**INFORME TÉCNICO ARQUITECTÓNICO N° STHV-DMGT-AH-A-2021-075**  
**PROYECTO DEFINITIVO MODIFICATORIO**  
**“ESTACIÓN DE METRO SAN FRANCISCO”**

En atención al trámite N° EPMMQ-GG-2021-1017-O, ingresado a esta Secretaría el 05 de agosto de 2021, en relación al proyecto definitivo modificatorio en el predio 6813; se emite el siguiente informe arquitectónico:

#### MODIFICACIONES DEL PROYECTO DEFINITIVO “ESTACIÓN DE METRO SAN FRANCISCO”

PROYECTO MODIFICATORIO 2020

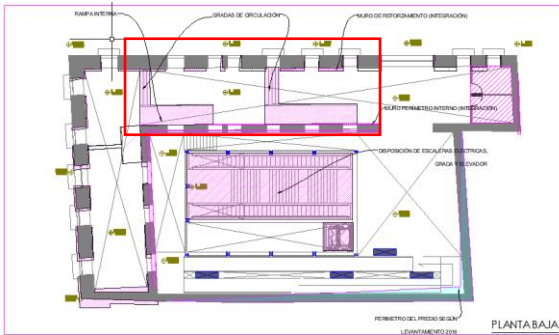
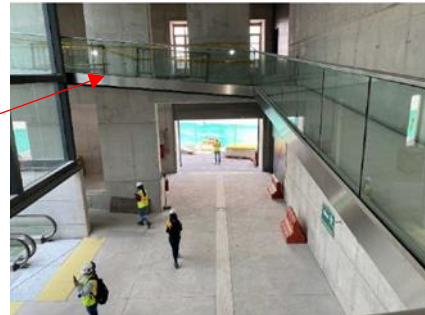
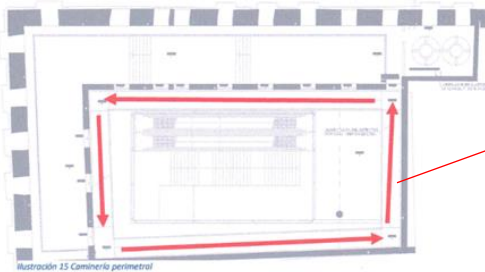
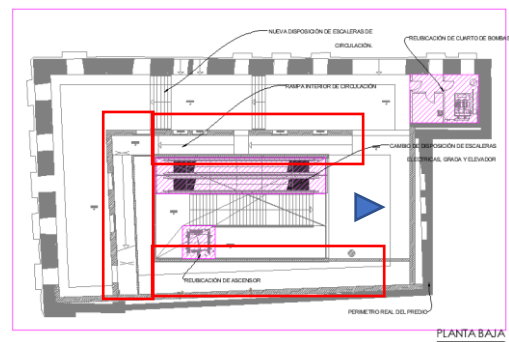
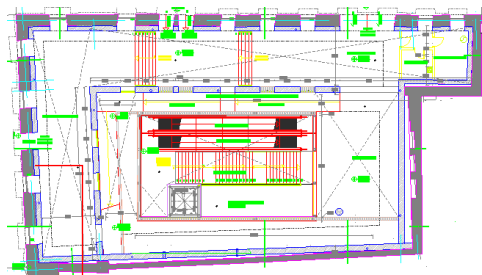
1. En la propuesta del 2016, al interior de las crujiás se desarrolló rampas y gradas necesarias para salvar los niveles que caracterizan la topografía del sector, las cuales en el proyecto modificatorio se cambian de ubicación del interior de las crujiás hacia el lado externo de los muros de concreto, es decir las rampas se ubican entre estos muros y la estructura del bloque de vidrio central que cubre las circulaciones de acceso desde el túnel del metro. Estas rampas obligatorias se planifican como unidireccionales controladas por 2 guardias que cuidan los extremos sur y oriente de las crujiás re constituidas. Las rampas obligatorias descritas se continúan con un sistema de rampas perimetrales a los muros internos que constituyen el citado patio central teórico hasta llegar a la cubierta. Con acceso limitada por una puerta, constituyen estas el acceso de mantenimiento de las cubiertas. Se descarta el acceso público porque al recuperar los niveles originales de cubiertas no se genera un mirador hacia la plaza ni a la arquitectura perimetral. (DATOS TOMADOS DE LAMEMORIA DESCRIPTIVA PRESENTADA)

MURO DE HORMIGON PROPUESTO

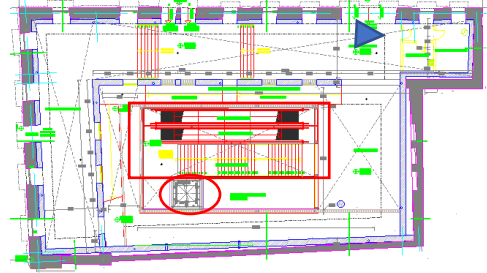
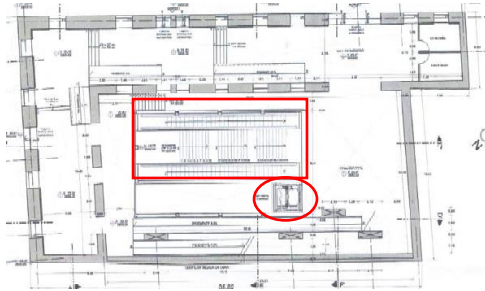
2. Se conservan los muros sur y oriente para no afectar el perímetro patrimonial, y se dispone un muro de hormigón paralelo al original, a manera de una caja de concreto armado, el cual se tomará en cuenta para el cálculo del área útil en el cuadro de áreas.

FOTOGRAFÍA DE ESCALERA  
MECÁNICA, GRADAS  
y ASCENSOR

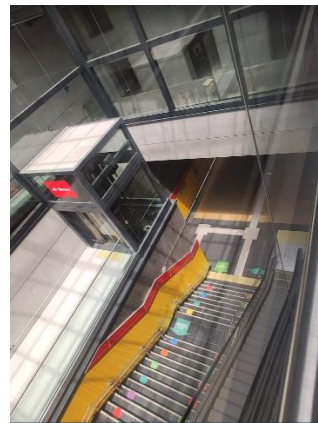
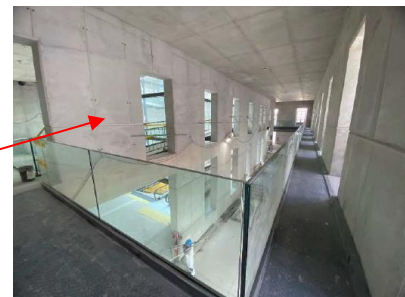
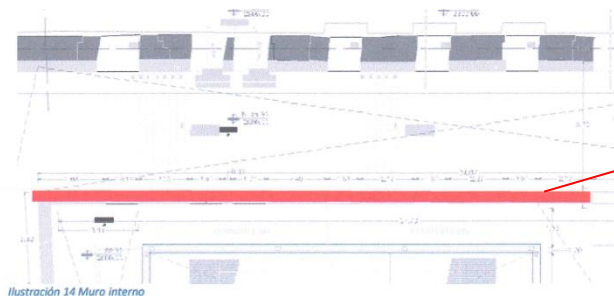
3. Se cambia el diseño de la parte central de la edificación en donde se ubican las escaleras mecánicas y las gradas y se cambia de ubicación el ascensor

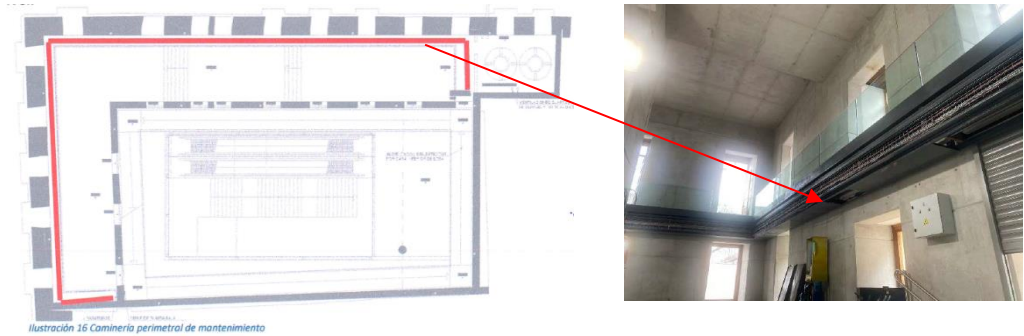
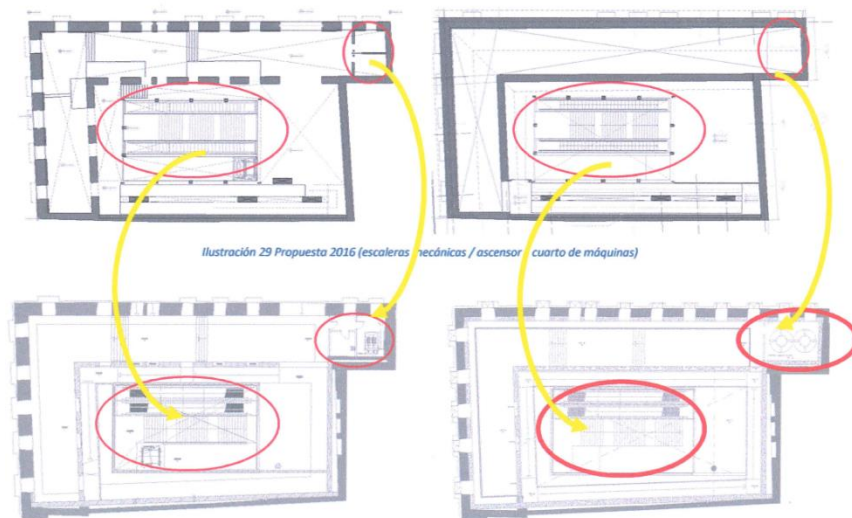
5. La disposición libre de doble altura de las crujiás conforme el proyecto del 2016 creaba la dificultad de mantenimiento de la ventanería ubicada en la segunda planta, por ello se desarrolla una caminería técnica perimetral a los muros externos que permita realizar las labores correspondientes de cuidado

y mantenimiento de los vanos, ventanería e iluminación de ese nivel. (DATOS TOMADOS DE LA MEMORIA DESCRIPTIVA PRESENTADA)

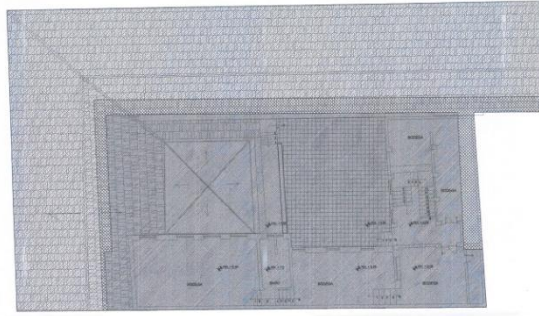
6. Se reestructura espacialmente en el extremo oriental de la crujía de las calles Sucre, es decir en las dos plantas en donde se ubican los tanques de almacenamiento de agua.
